CONSEJO NACIONAL DE OPERACIÓN CNO

Acuerdo No. 726 5 de febrero de 2015

Por el cual se aprueba la incorporación del cambio en los límites de generación y absorción de potencia reactiva de las unidades 3 y 4 de Termobarranquilla y las respectivas curvas de carga

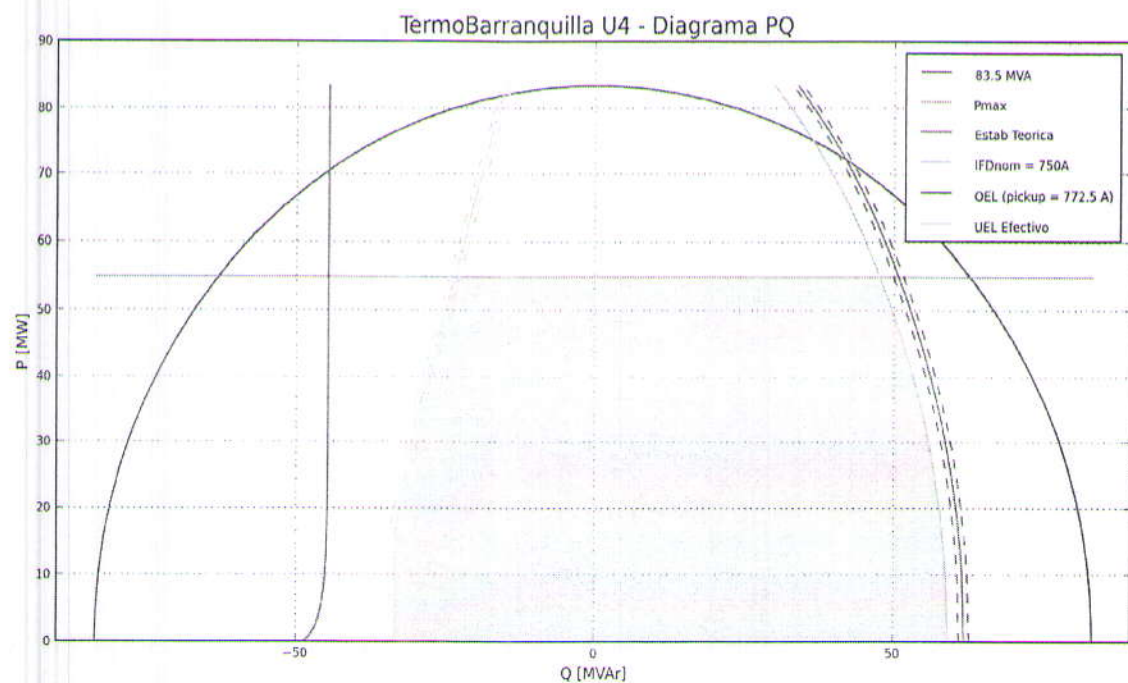
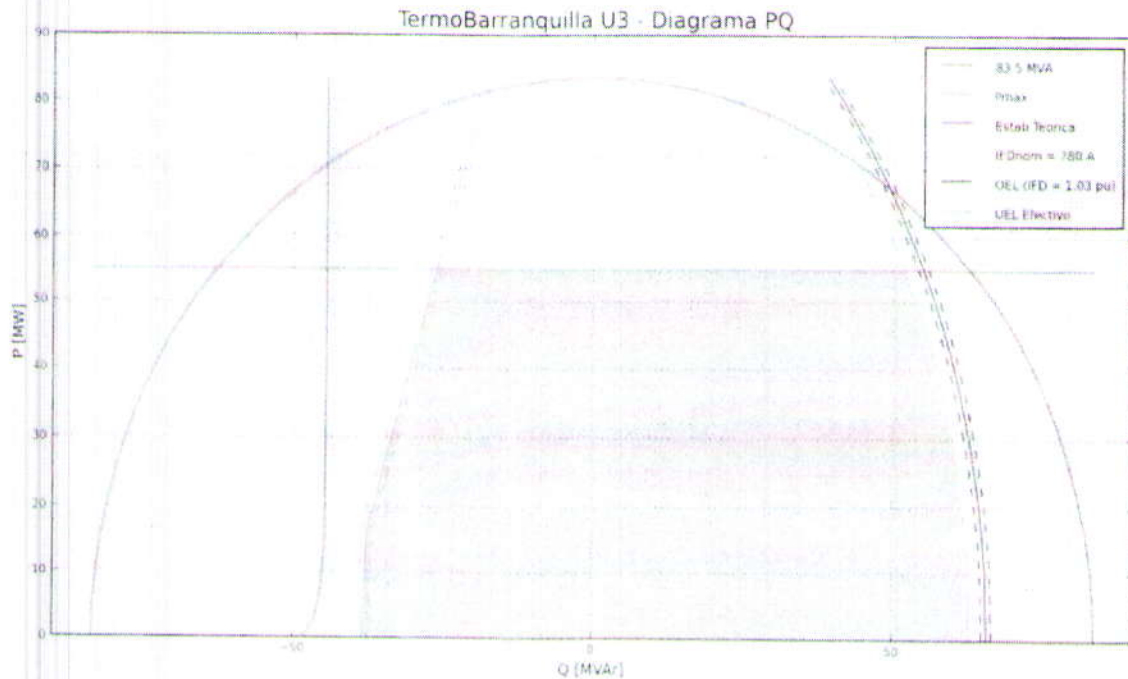
PRIMERO. Aprobar la declaración de una nueva curva operativa de carga para las unidades 3 y 4 de Termobarranquilla, en la que se define la capacidad para entrega y absorción de potencia reactiva de la unidad en función de la potencia activa generada.

SEGUNDO. Aprobar la modificación de los valores máximos para entrega y absorción de potencia reactiva de la unidad 3 y 4 de Termobarranquilla, a la potencia efectiva neta de la unidad de generación correspondiente.

Punto	Potencia activa [MW]	Potencia reactiva	
		Valor actual [MVar]	Valor nuevo [MVar]
Punto 1	33	0	-30
Punto 2	44	0	-25
Punto 3	55	0	-23
Punto 4	33	0	56
Punto 5	44	0	54
Punto 6	55	30	50

Punto	Potencia activa [MW]	Potencia reactiva	
		Valor actual [MVar]	Valor nuevo [MVar]
Punto 1	33	0	-30
Punto 2	44	0	-25
Punto 3	55	0	-23
Punto 4	33	0	55
Punto 5	44	0	52
Punto 6	55	30	47.5
